OFÍCIO Nº 1847/2022

Documento: Resposta nº 1 ao Requerimento nº 535/2022

OFÍCIO Nº: 015/2022-SMOSP-GOViarias-GDren

Referência: Requerimento nº. 535/2022

Imagem 1 - Traçado da rede projetada para o local, implantada até o limite da faixa de servidão da ferrovia

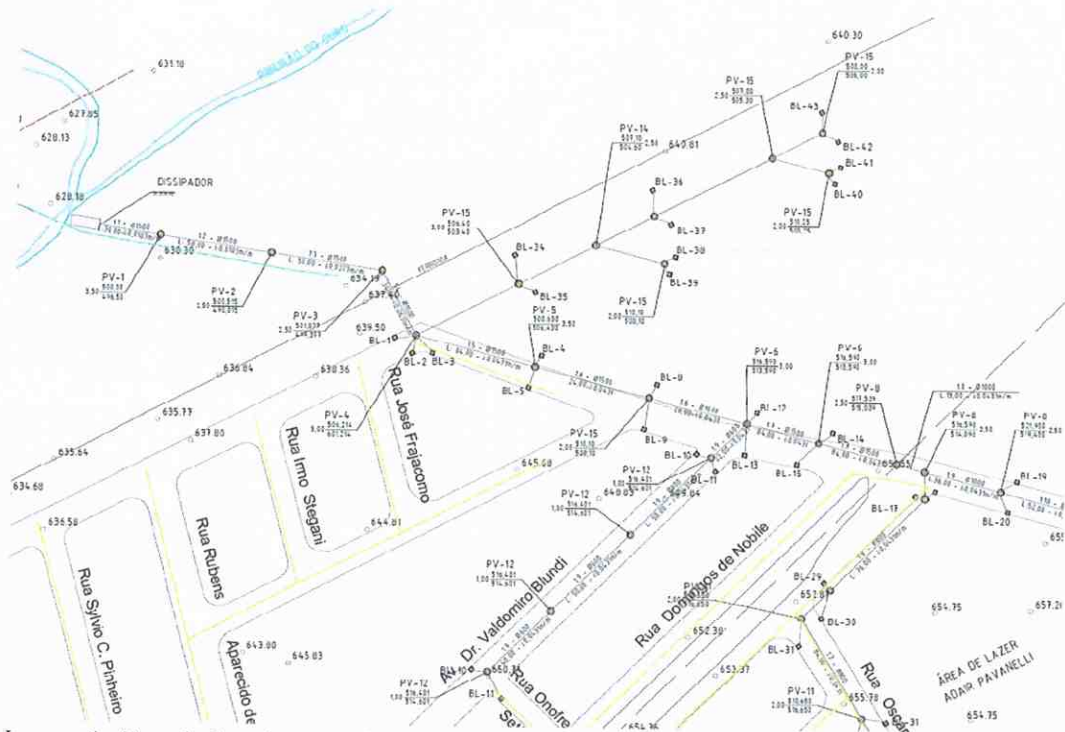
1. Informar qual a causa da obstrução das galerias.

Resp.: O sistema de galeria de águas pluviais não se encontra obstruído. Ocorre que a rede existente nesta via se encontra subdimensionado para a área da bacia de contribuição que atende. A Secretaria Municipal de Obras, realizou a implantação de galeria na rua da antiga Estrada do Ouro, porém falta concluir a travessia sob a linha férrea existente no local e enquanto não forem obtidas as licenças junto a concessionária não se pode executar a transposição. Assim a rede está interligada provisoriamente na rede existente na Avenida Augusto Munhoz Perez;

Foto 1 - Local onde existia o "buraco" no pavimento da Avenida Augusto Munhoz Perez

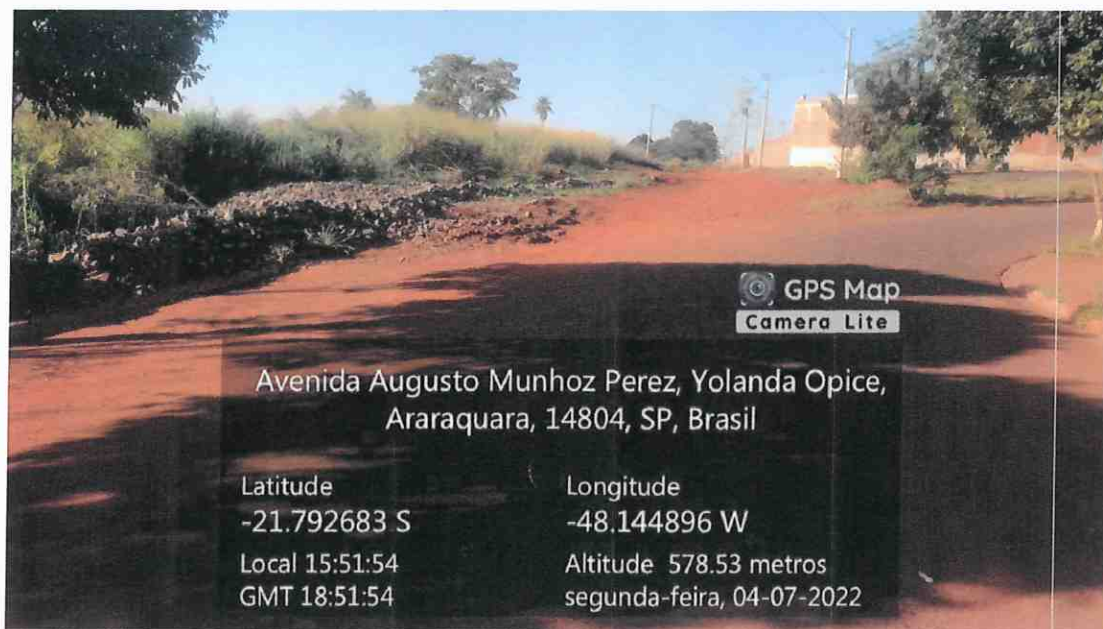
3. Informar qual o procedimento para solucionar o problema em questão.

De forma conter o desmoronamento que ocorrera no local, às equipes de próprias de manutenção da Secretaria Municipal de Obras e Serviços Públicos realizaram o reaterro e colocação de rachão, bem como fez a manutenção necessária no poço de visita ali localizado, conforme pode ser observado na foto 1.
